Evaluation du projet « Parc éolien d'Eschweiler » sur le territoire de la Ville de Wiltz

Conclusion motivée

N/Réf : 91220

Figure 2, page 17 du rapport d'évaluation complété du 11 mai 2021 élaboré par CSD Ingénieurs Conseils

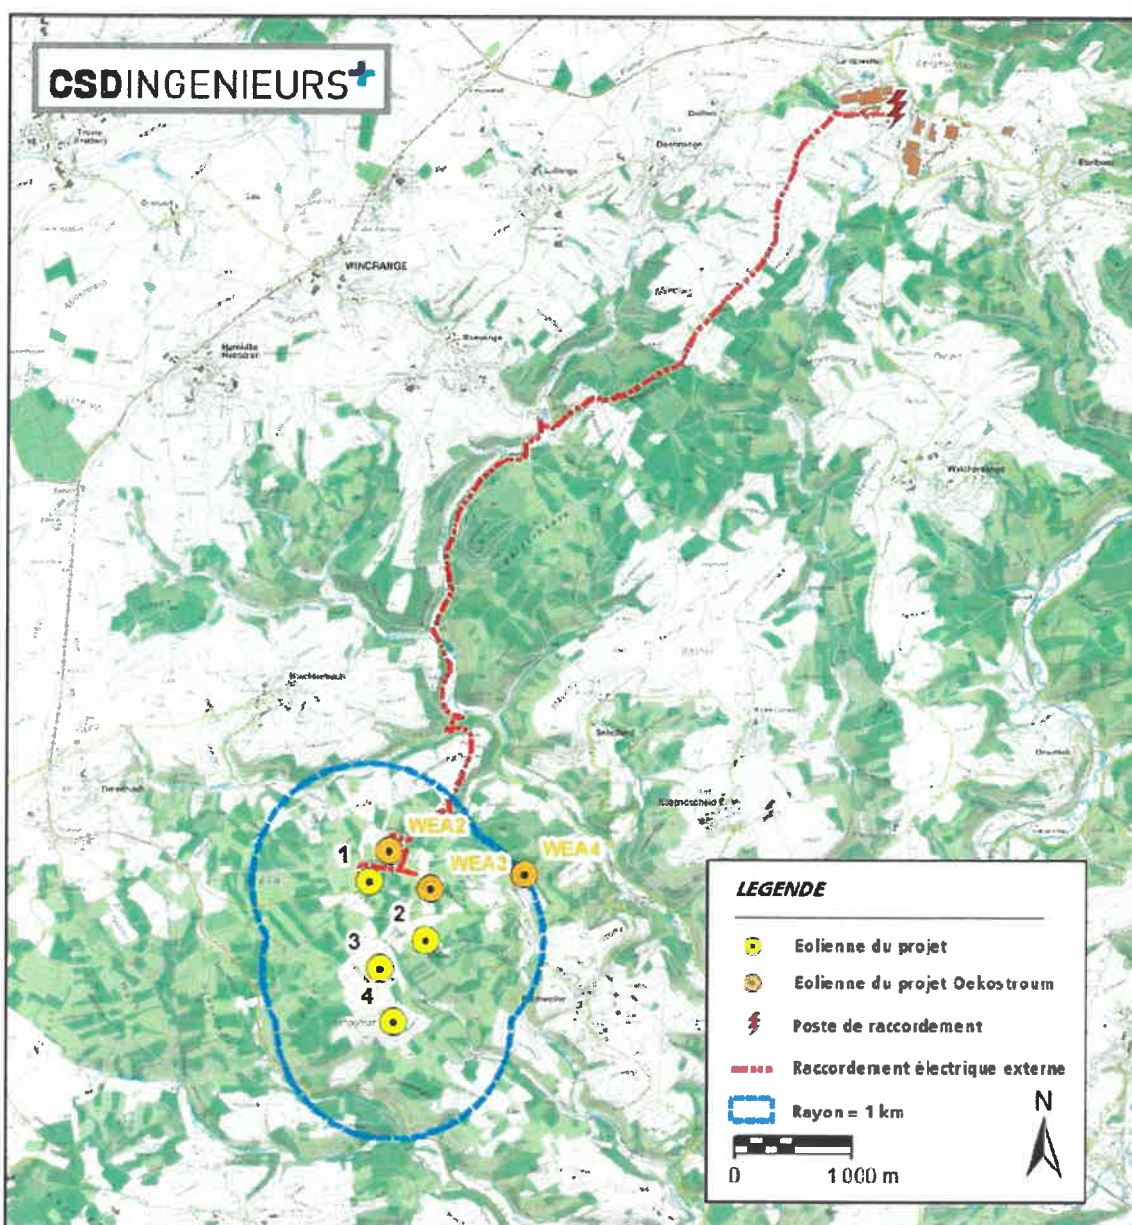
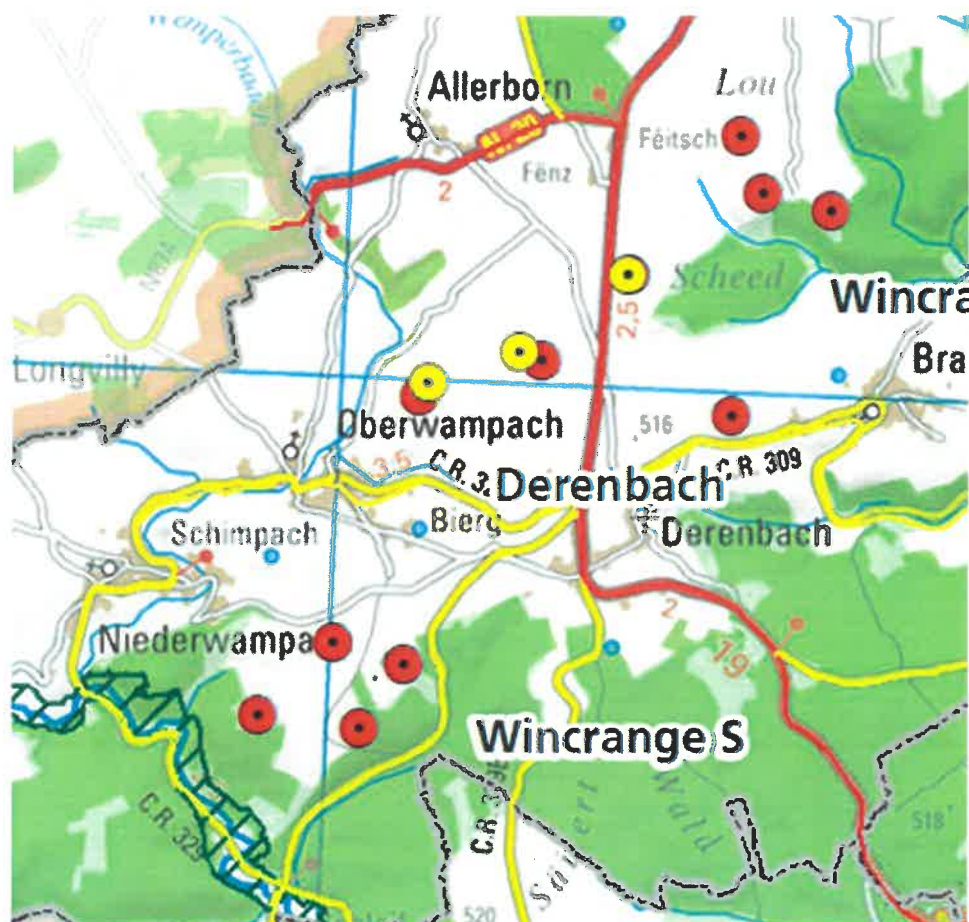
La figure ci-dessous présente en orange les emplacements des éoliennes du projet Oekostroum Eschweiler (WEA 2, WEA 3, WEA 4) et en jaune les quatre éoliennes du projet sous analyse et leur raccordement électrique.
